**UKMERGĖS MIESTO STADIONO (1U1/p, UNIKALUS NR. 8197-0002-0010)
GRUODŽIO 17-OSIOS G. 52, UKMERGĖJE, TRIBŪNŲ KONSTRUKCIJŲ
DALINĖ EKSPERTIZĖ**

Detalus ekspertizės rezultatų aprašas prie ekspertizės akto Nr. B221-E24

Ukmergės rajono savivaldybės administracija

UAB Baris

2.3 pav. Tirtos stadiono tribūnų gelžbetoninių konstrukcijų vaizdai

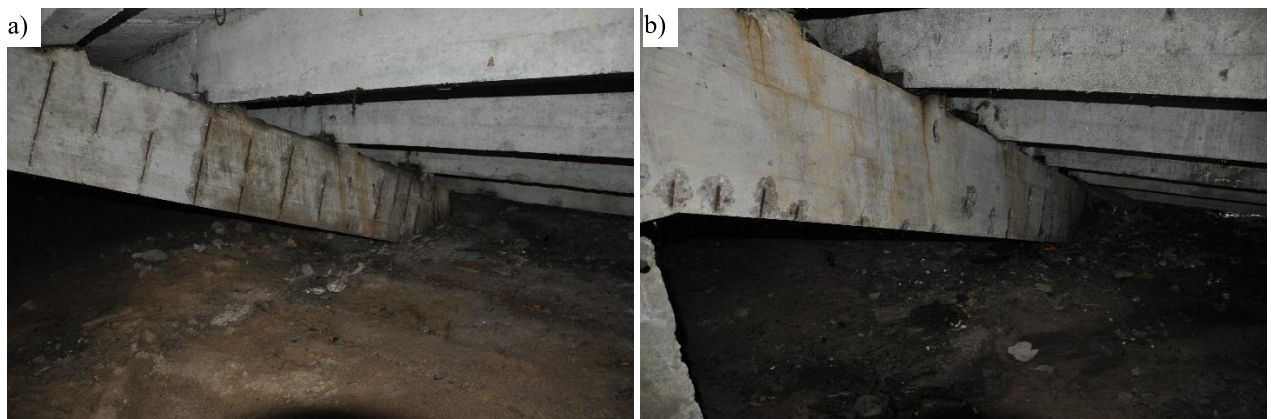
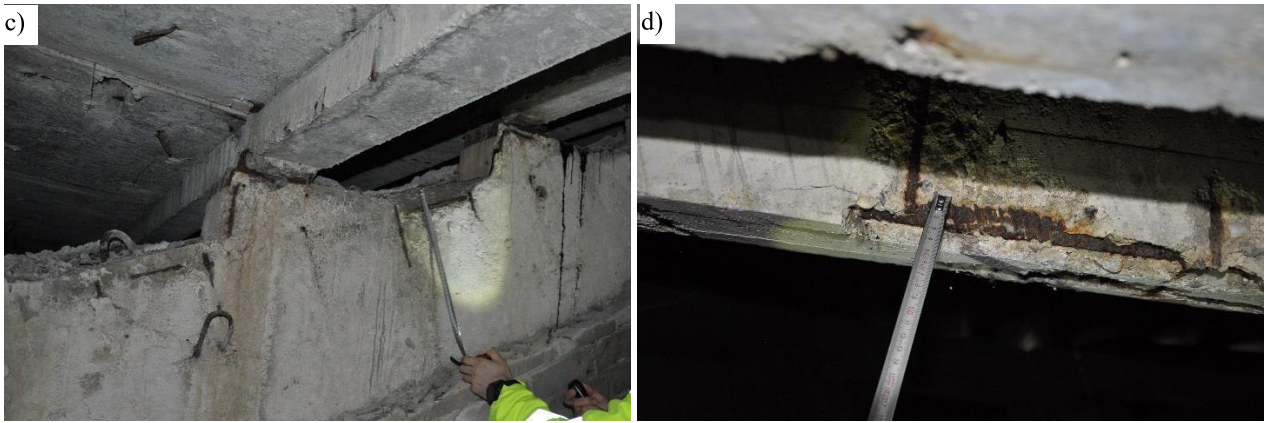
Tyrimo metu nustatyta rygelių betono apsauginio sluoksnio atodangos ir pažeistose vietose stebima armatūros korozija (žr. 2.4 pav.). Pažaidos susidarė dėl nepakankamo apsauginio betono sluoksnio storio, dėl ko armatūra tapo veikiamą aplinkos poveikio pradėjo koroduoti. Nustatyti pažeidimai šiuo metu nekelia grėsmės rygelių laikomajai galiai, tačiau būtina atlikti remonto darbus: pašalinti pažeistą betoną, nuvalyti armatūrą nuo korozijos ir ją padengti antikorozinėmis apsauginėmis priemonėmis, atkuriant apsauginį betono sluoksnį.

2.7 pav. Tribūnų perdangos plokščių pažaidų vaizdai

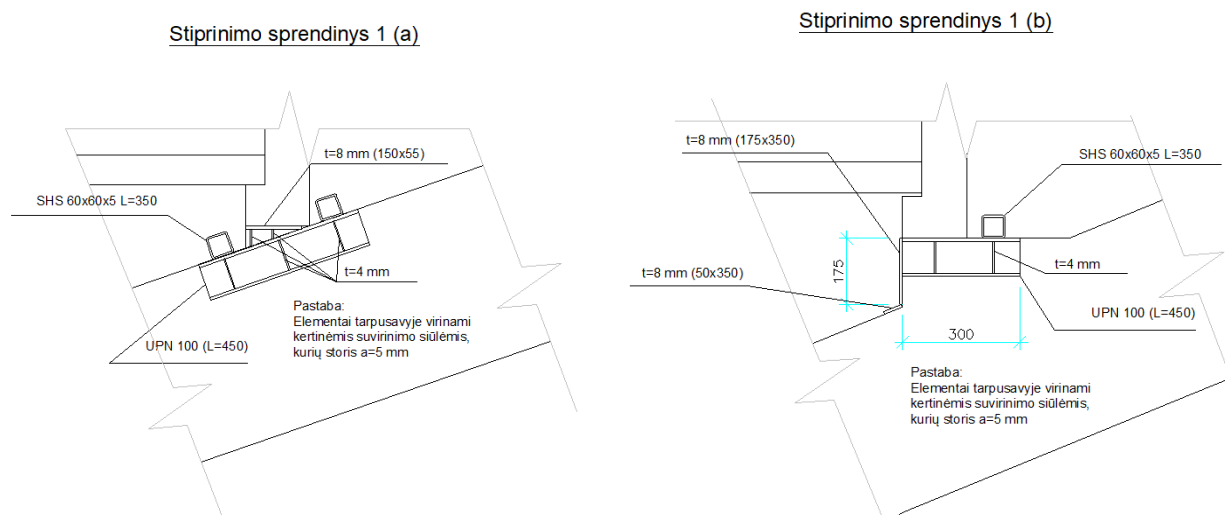
Perdangos plokštėse tyrimo metu nustatyti įstrižiniai plyšiai atraminėse zonose, einantys per visą plokštės aukštį (žr. 2.7 pav.). Plyšių pobūdis būdingas šlyties (kirpimo) įtempių poveikiui, kas rodo nepakankamą atraminių zonų laikomąją galią. Atsižvelgiant į plyšių pobūdį ir jų lokalizaciją, perdangos plokščių būklė šiose vietose vertintina kaip turinti avarinės būklės požymių, nes pažeidimai nustatyti konstrukciškai svarbiose – atraminėse – zonose, kuriose užtikrinamas apkrovų perdavimas į laikančiąsias konstrukcijas. Perdangos plokščių atramines zonas būtina stiprinti. Rekomenduojami stiprinimo sprendiniai pateikti šios ataskaitos 3 skyriuje.

Atsižvelgiant į nustatytus perdangos plokščių atraminių zonų pažeidimus (įstrižinius plyšius, betono suirimą ir sumažėjusią laikomąją galią), perdangos plokščių atraminių zonų stiprinimo rekomenduojamas sprendinys pateiktas 3.2 paveiksle.

Numatomas atraminės zonos stiprinimas įrengiant papildomą plieninę konstrukciją. Po perdangos plokšte montuojami lovinio (UPN) tipo plieniniai profiliai, kurie perima apkrovas iš

plokštės ir perduoda jas į esamą gelžbetoninę koloną. Įrengta plieninė konstrukcija padidina atraminės zonos laikomąją galią ir sumažina tolesnio plyšių vystymosi bei deformacijų riziką. Plieniniai elementai prie kolonų tvirtinami mechaniniais inkarais (pvz., HSA tipo arba analogiškais). Visi plieniniai elementai tarpusavyje sujungiami suvirinimo siūlėmis, kurių storis – ne mažesnis kaip 5 mm.
